Demande d'examen au cas par cas préalable à la réalisation éventuelle d'une évaluation environnementale

Adaptation du centre bus de Flandres à Pantin (93) pour l'exploitation et maintenance d'un parc d'autobus fonctionnant au GNV : mise en place d'installations de compression de GNV et de charge des réservoirs d'autobus GNV.

Réponses complémentaires apportées par la RATP
en réponse à des demandes de compléments formulées par l'Ae

Synthèse des principales évolutions d'aménagement du site

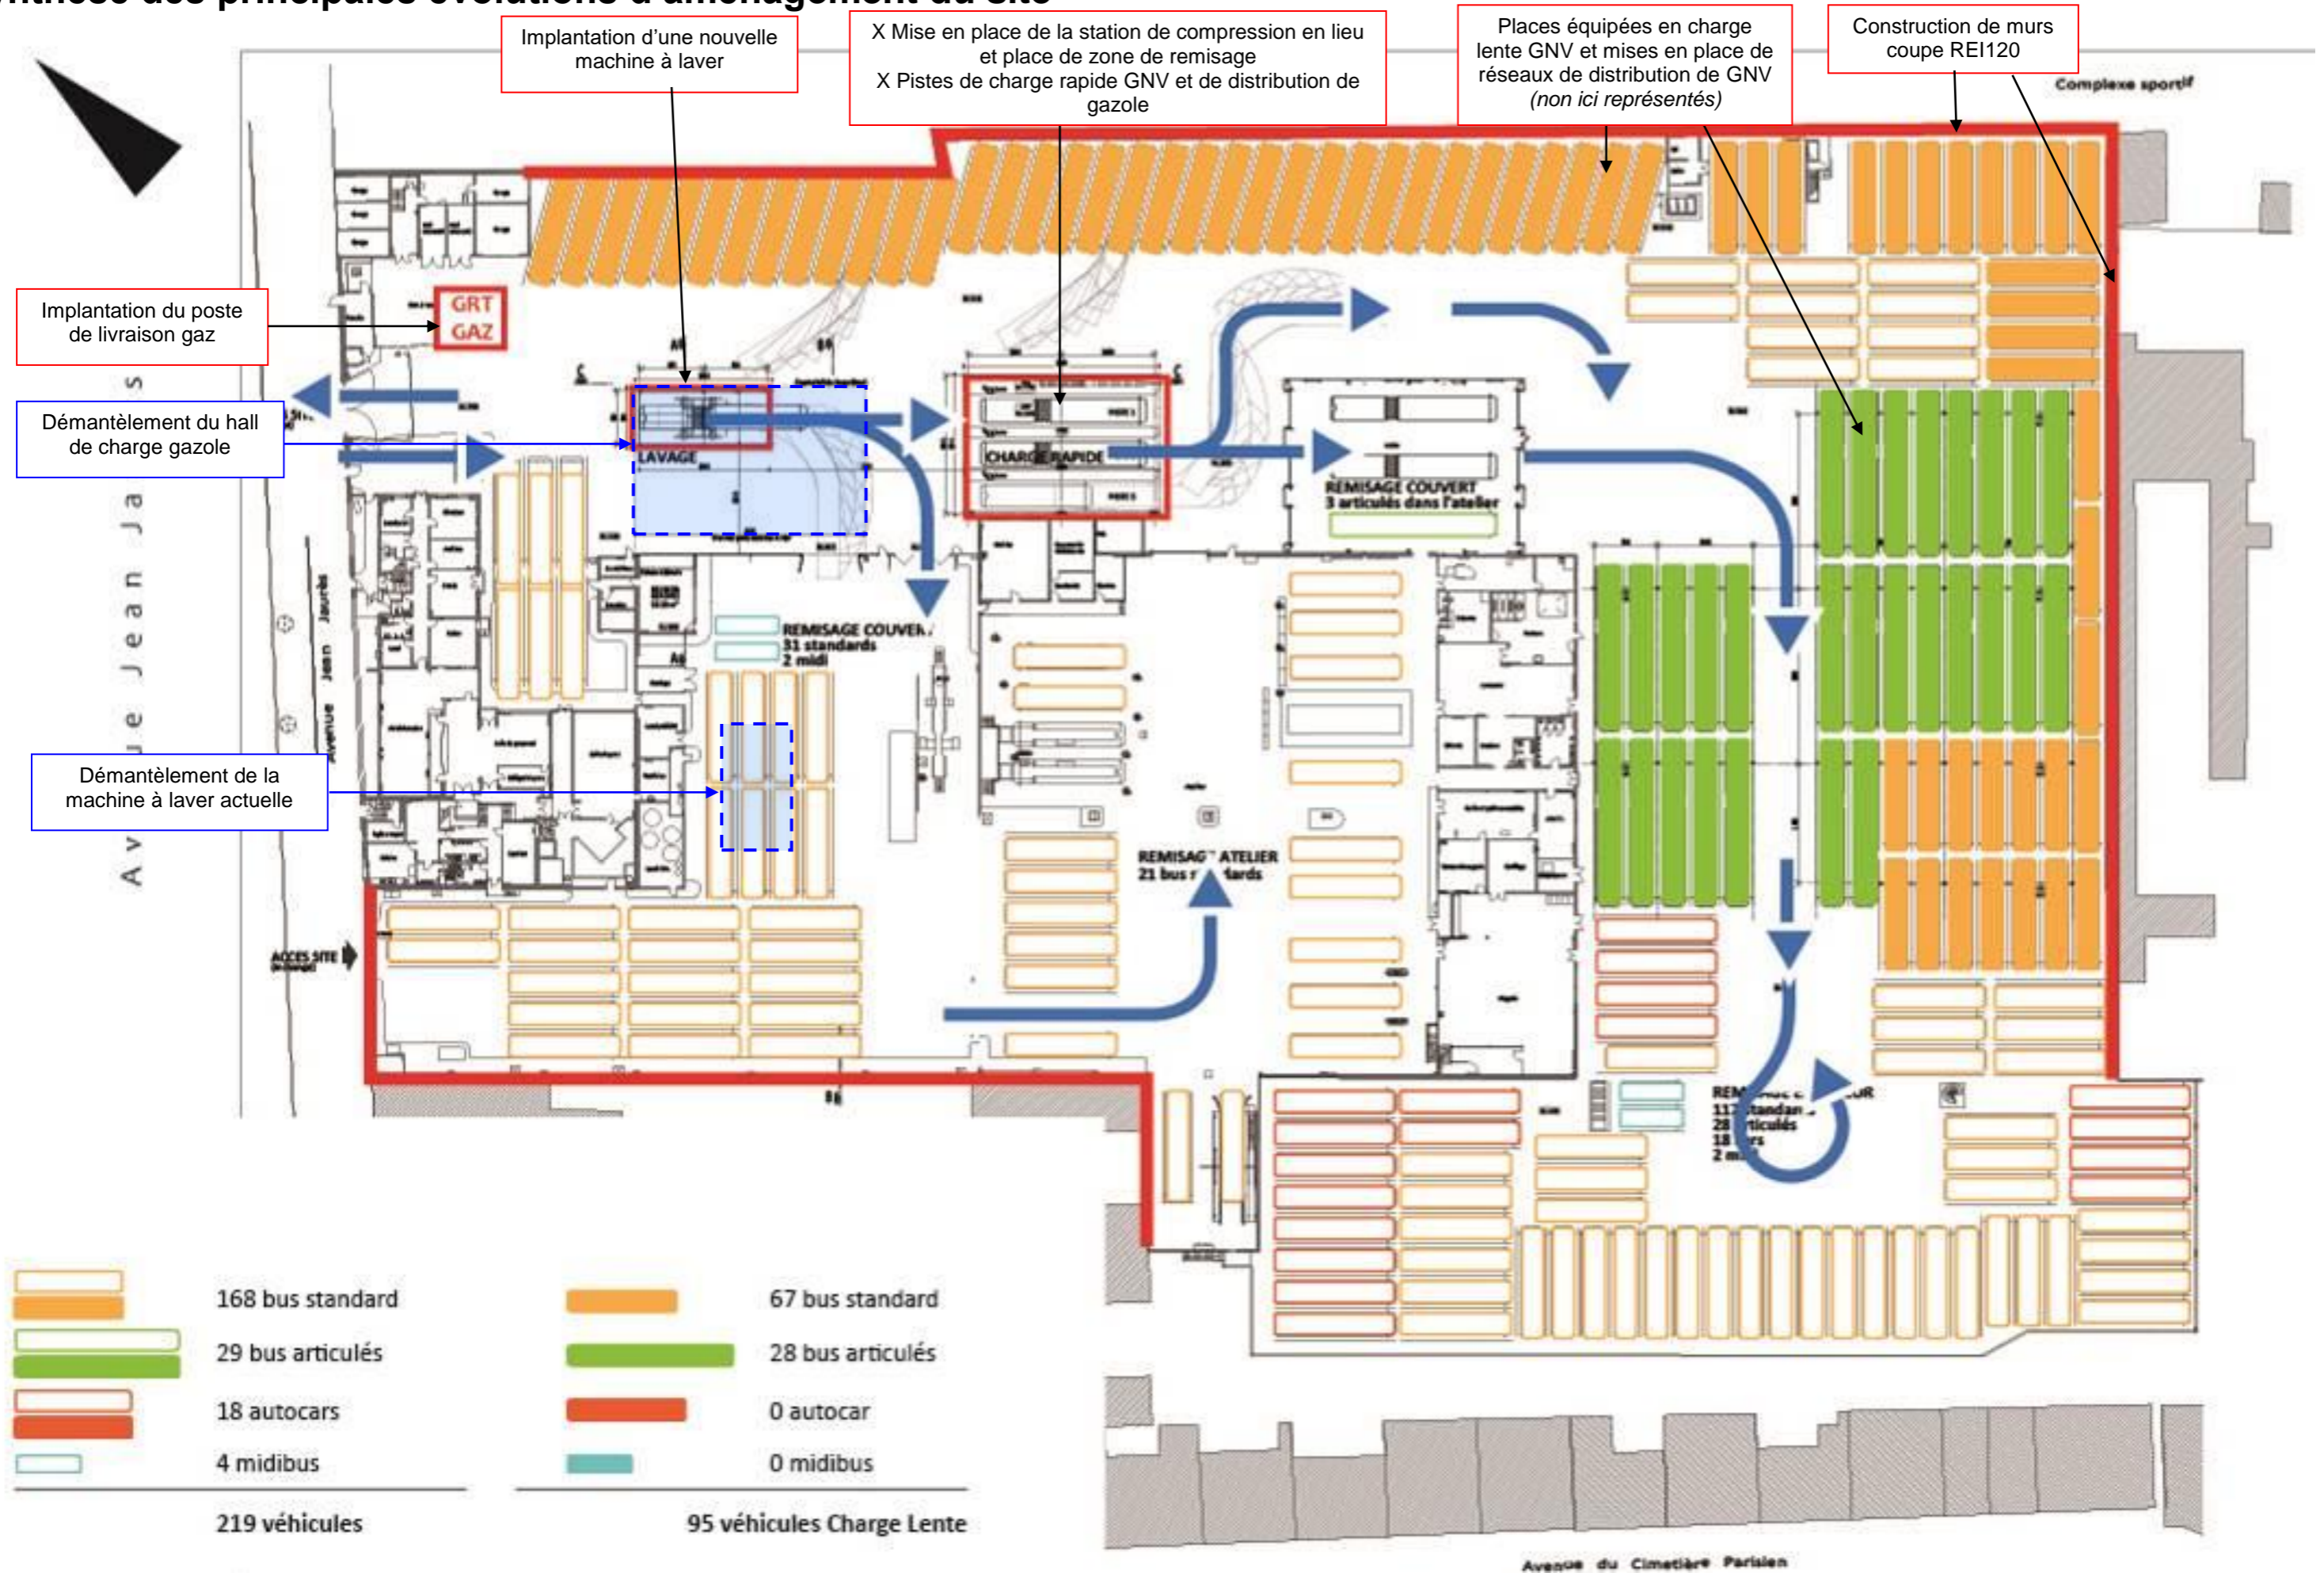
« Il est prévu la création d'un bassin de régulation des eaux pluviales. Cette modification ne semble pas directement liée à la transformation en un centre bus GNV. Pourriez-vous svp me préciser dans quel cadre et pour répondre à quel besoin ceci est envisagé ? »

« Concernant les risques liés à l'utilisation du GNV. Une analyse des incidences est-elle déjà disponible ? Ceci conduira-t-il à augmenter ou à réduire les précautions déjà prévus sur le site ? »

« Pour la question de création du bassin de régulation des eaux pluviales, le bassin de régulation doit permettre de répondre aux exigences du PLUi et du règlement d'assainissement départemental en ce qui concerne le débit de fuite de rejet au réseau (10 l/ha/s). Mais, en théorie, ce bassin ne devrait avoir à « réguler » que l'excédent d'eau de pluie non infiltrée. Car prioritairement à cette exigence de débit de fuite, s'applique l'article 1 du SAGE CROULT-ENGHIEN-VEILLE SUR MER qui « impose » la gestion des eaux de pluie courantes en tendant le rejet « 0 » au réseau d'assainissement (8 premiers mm).

Bien que cela ne soit pas directement lié au projet GNV, il nous a été demandé sur un autre dossier de proposer des mesures alternatives de gestion des eaux de pluie courantes (8 mm) de façon à minimiser le volume d'eau excédentaire à rejeter au réseau (par exemple en procédant par désimperméabilisation partielle de parties de site, mise en place d'une toiture végétalisée ou de rétention,...). Dans le cadre de notre projet de Flandres, cela ne devrait pas impacter ou faiblement, le dimensionnement du bassin de régulation (il est dimensionné sur la base d'une pluie décennale), mais potentiellement l'aménagement du site. »

« Pour la deuxième question sur l'analyse des risques liés à l'utilisation du GNV, il n'existe pas d'étude de danger ou de notice environnementale à ce stade du projet (AVP - Avant-Projet).

En terme d'incidence environnementale, l'activité GNV n'aura en fin de compte que peu d'impact en elle-même, si ce n'est une amélioration sur le volet AIR / ATMOSPHERE et BRUIT des bus. Il n'y aura pas de rejets additionnels à ceux existants.

En ce qui concerne les sols, le projet n'entraîne pas d'amélioration sensible. Sont concernés par une amélioration, les travaux de création des réseaux et de fondations pour la station de compression et le nouveau hall de charge GNV/gazole (affouillements peu profonds et excavation de remblais). Les terres excavées pendant les travaux feront l'objet d'une gestion adaptée à leur qualité. Sur ce plan environnemental, les efforts du projet GNV, en plus de ceux déjà existants, devraient essentiellement porter sur la gestion des Eaux Pluviales (EP), le suivi du bruit de la station de compression, la gestion des déchets et des eaux de chantier. »

Concernant les risques industriels, seul un premier diagnostic validant la faisabilité du projet a été réalisé. L'étude de danger est actuellement en cours de réalisation par notre bureau d'étude. L'activité GNV étant nouvelle sur le site, le projet tendra nécessairement à « ajouter » des précautions ciblées. Par exemple de la détection gaz sera mise en place, un SSI est également prévu, des murs coupe-feu seront érigés, etc.
